ADDENDUM NO. 1

Date: June 18, 2015

Project N°: R.069802.001

PUBLIC WORKS AND GOVERNMENT SERVICES CANADA
SAINTE-ANNE-DE-BELLEVUE HOSPITAL
RESTORATION OF VENTILATION SYSTEMS SF-03 AND SF-04

CRM-01

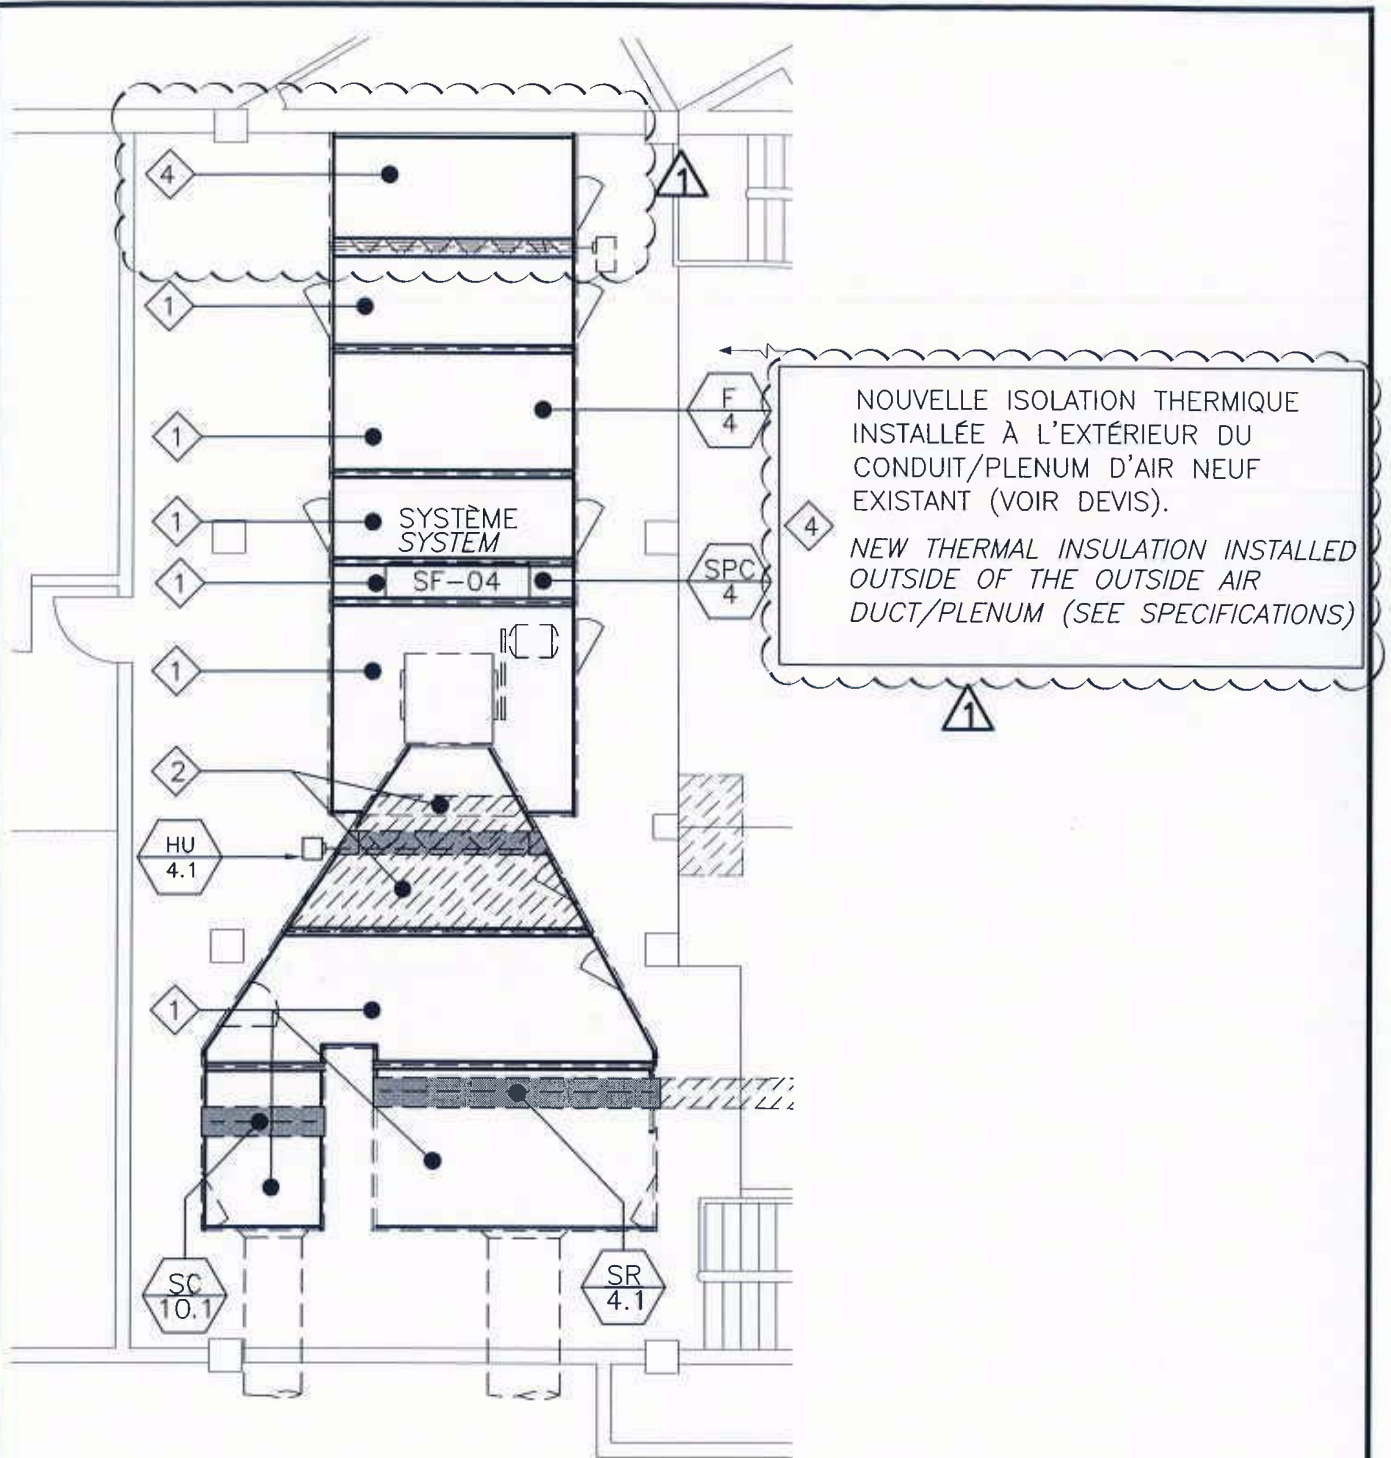
1. Mechanical
 - .1 Duct insulation
See drawing attached.
 - .2 Path to enter the coils and equipment.
See drawing attached.

TITRE
ISOLATION SYSTEME SF-04 - REZ-DE-CHAUSSEE
INSULATION SF-04 SYSTEM - GROUND FLOOR

CRM-02

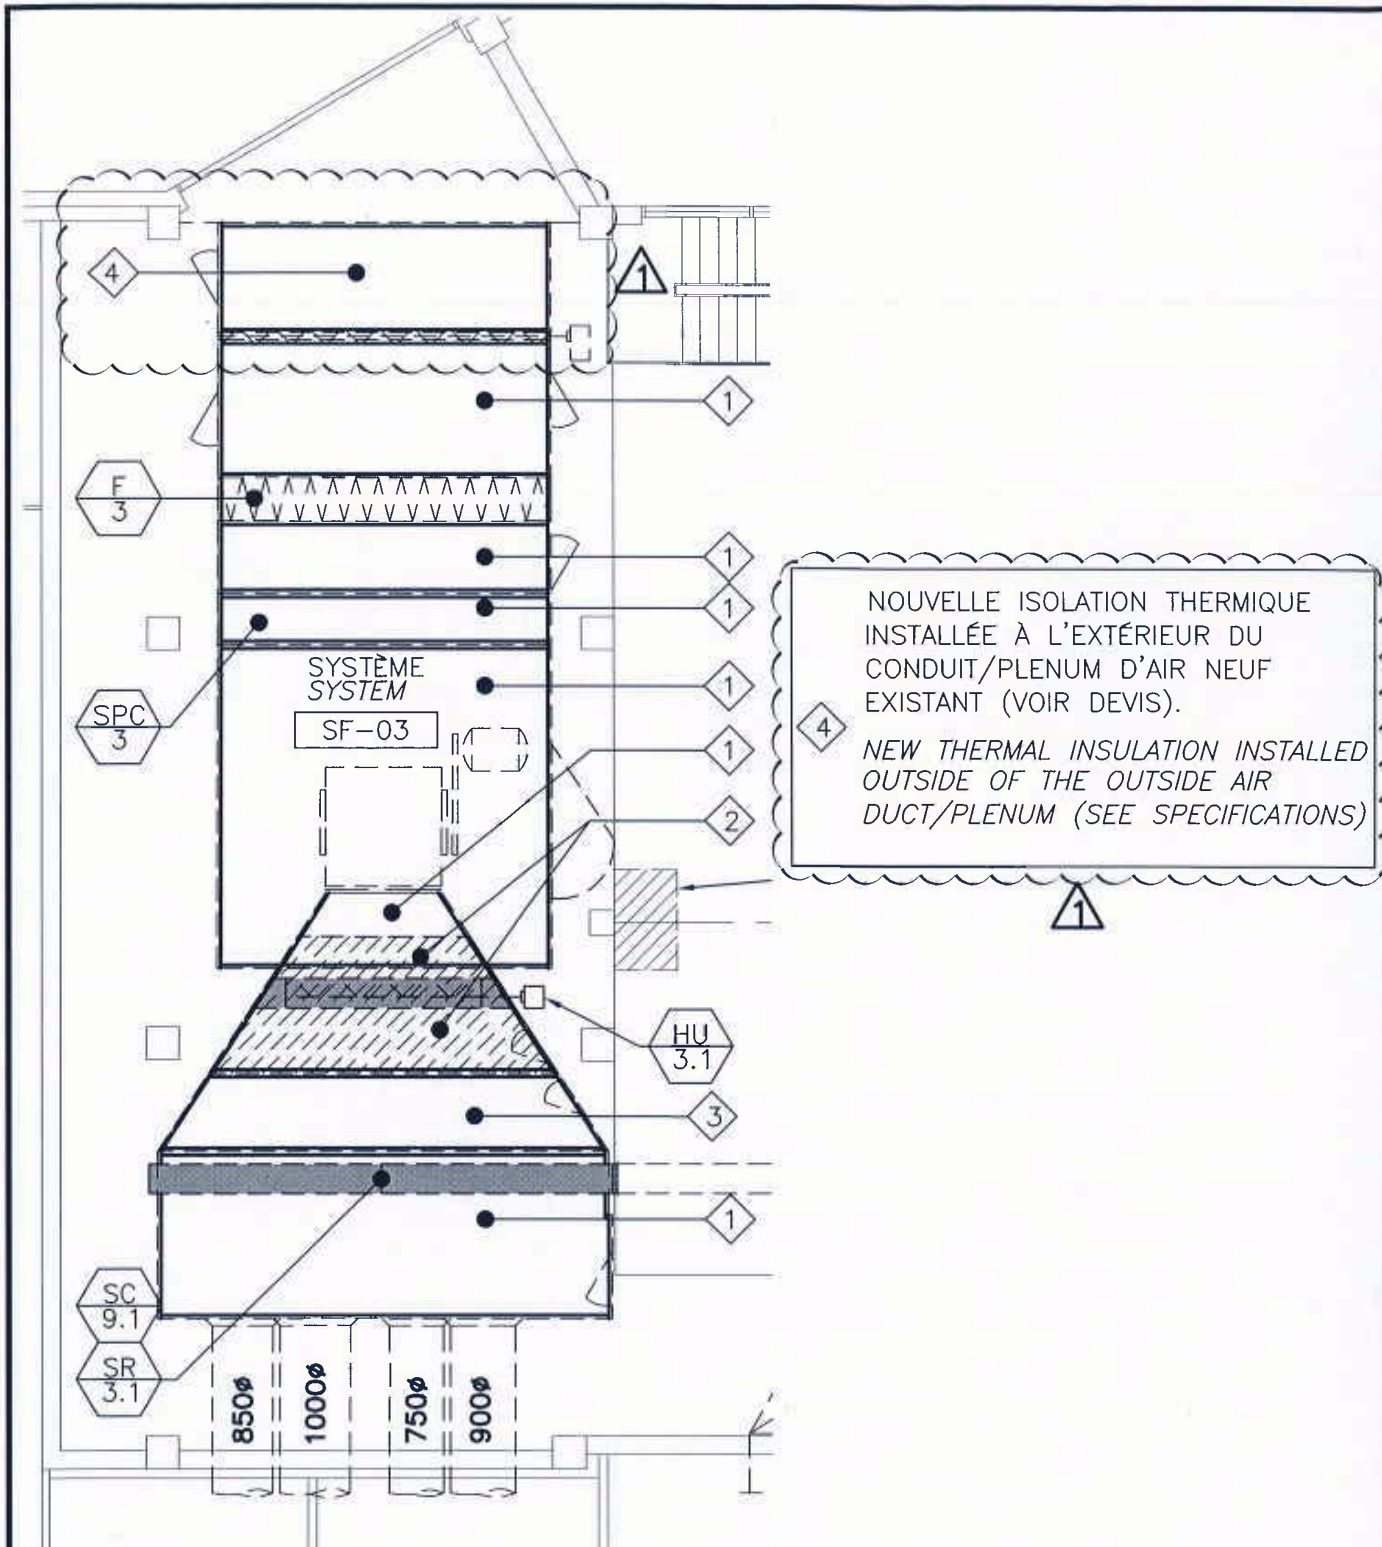
TITRE
ISOLATION SYSTEME SF-03 - 1ER ÉTAGE
INSULATION SF-04 SYSTEM - FIRST FLOOR

CRM-03

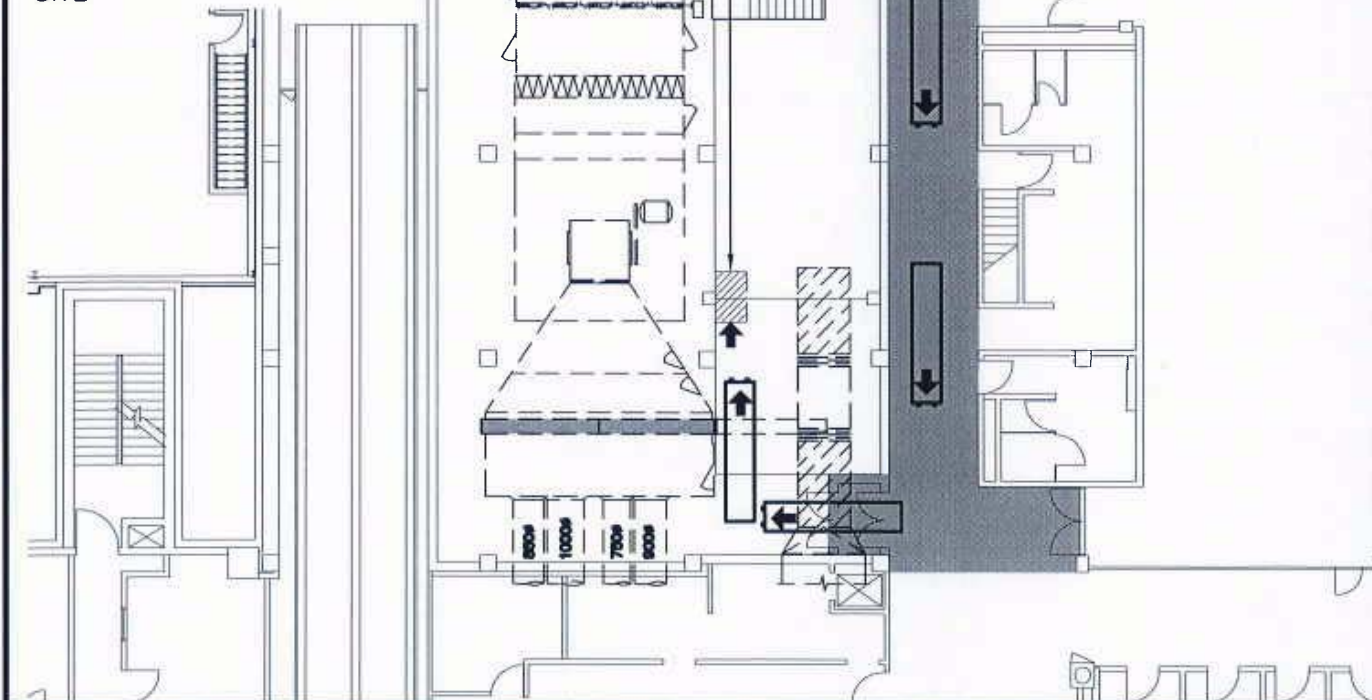
TRANSPORTER MANUELLEMENT OU AVEC UN CHARIOT
MANUEL, LES NOUVEAUX SERPENTINS ET ÉQUIPEMENTS DU
STATIONNEMENT JUSQU'AU BÂTIMENT VIA LE TROTTOIR DE
BÉTON POUR ENTRER LES ÉQUIPEMENTS.
*TRANSPORTED MANUALLY OR WITH HAND TRUCK,
THE NEWS COILS AND EQUIPMENTS FROM THE
PARKING TO THE BUILDING, ON THE CONCRETE
SIDEWALK TO ENTER THE EQUIPMENTS.*

ENTRÉE DES
ÉQUIPEMENTS PAR
CETTE PORTE

ENTRY OF EQUIPMENT
BY THIS DOOR

PASSER LES SERPENTINS
DANS L'OUVERTURE
AMOVIBLE DU PLANCHER
POUR AMENER CEUX-CI À
L'ÉTAGE INFÉRIEUR.
EMPLACEMENT EXACT À
DETERMINER AU CHANTIER
*PASS THE COILS INSIDE
THE REMOVABLE FLOOR TO
BRING THE COILS TO
LOWER FLOOR . EXACT
LOCATION DETERMINED ON
SITE*
